Beiblatt zur Produktinformation

Audio-Außenstationsserie

ASX1300x-0010

Zusätzlicher Hinweis zur Montage der ASX1300x-0010.

Abb. 1: Klebepositionen

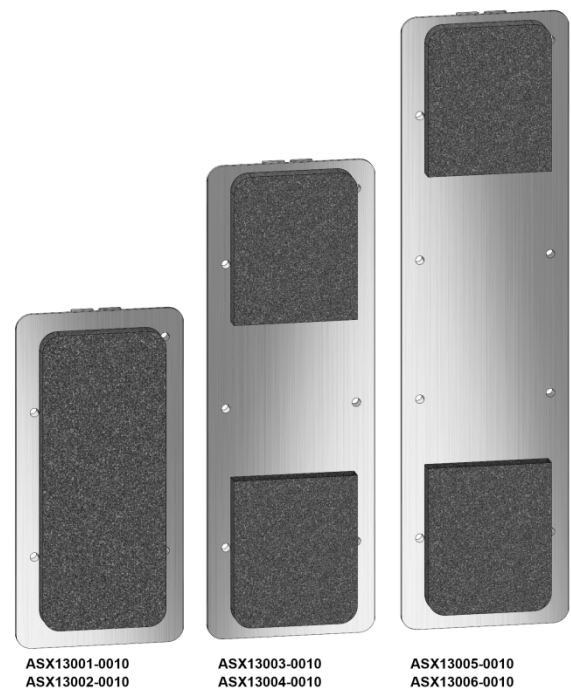
ACHTUNG! Funktionsverlust durch Kurzschluss und Korrosion.

Wasser kann in das Gerät eindringen. Elektronische Bauteile können durch Kurzschluss und Korrosion beschädigt werden.

Kleben Sie das Moosgummi auf die Rückseite der Außenstation, um das Eindringen von Wasser in das Gerät zu vermeiden.

- ▶ Entnehmen Sie die Außenstation aus der Verpackung.
- ▶ Entnehmen Sie den Stanzzuschnitt (Moosgummi) aus der Verpackung.
- ▶ Entfernen Sie das Trägerpapier vom Stanzzuschnitt.
- ▶ Kleben Sie den Stanzzuschnitt auf die Rückseite der Außenstation, siehe Abb. 1: Klebepositionen.
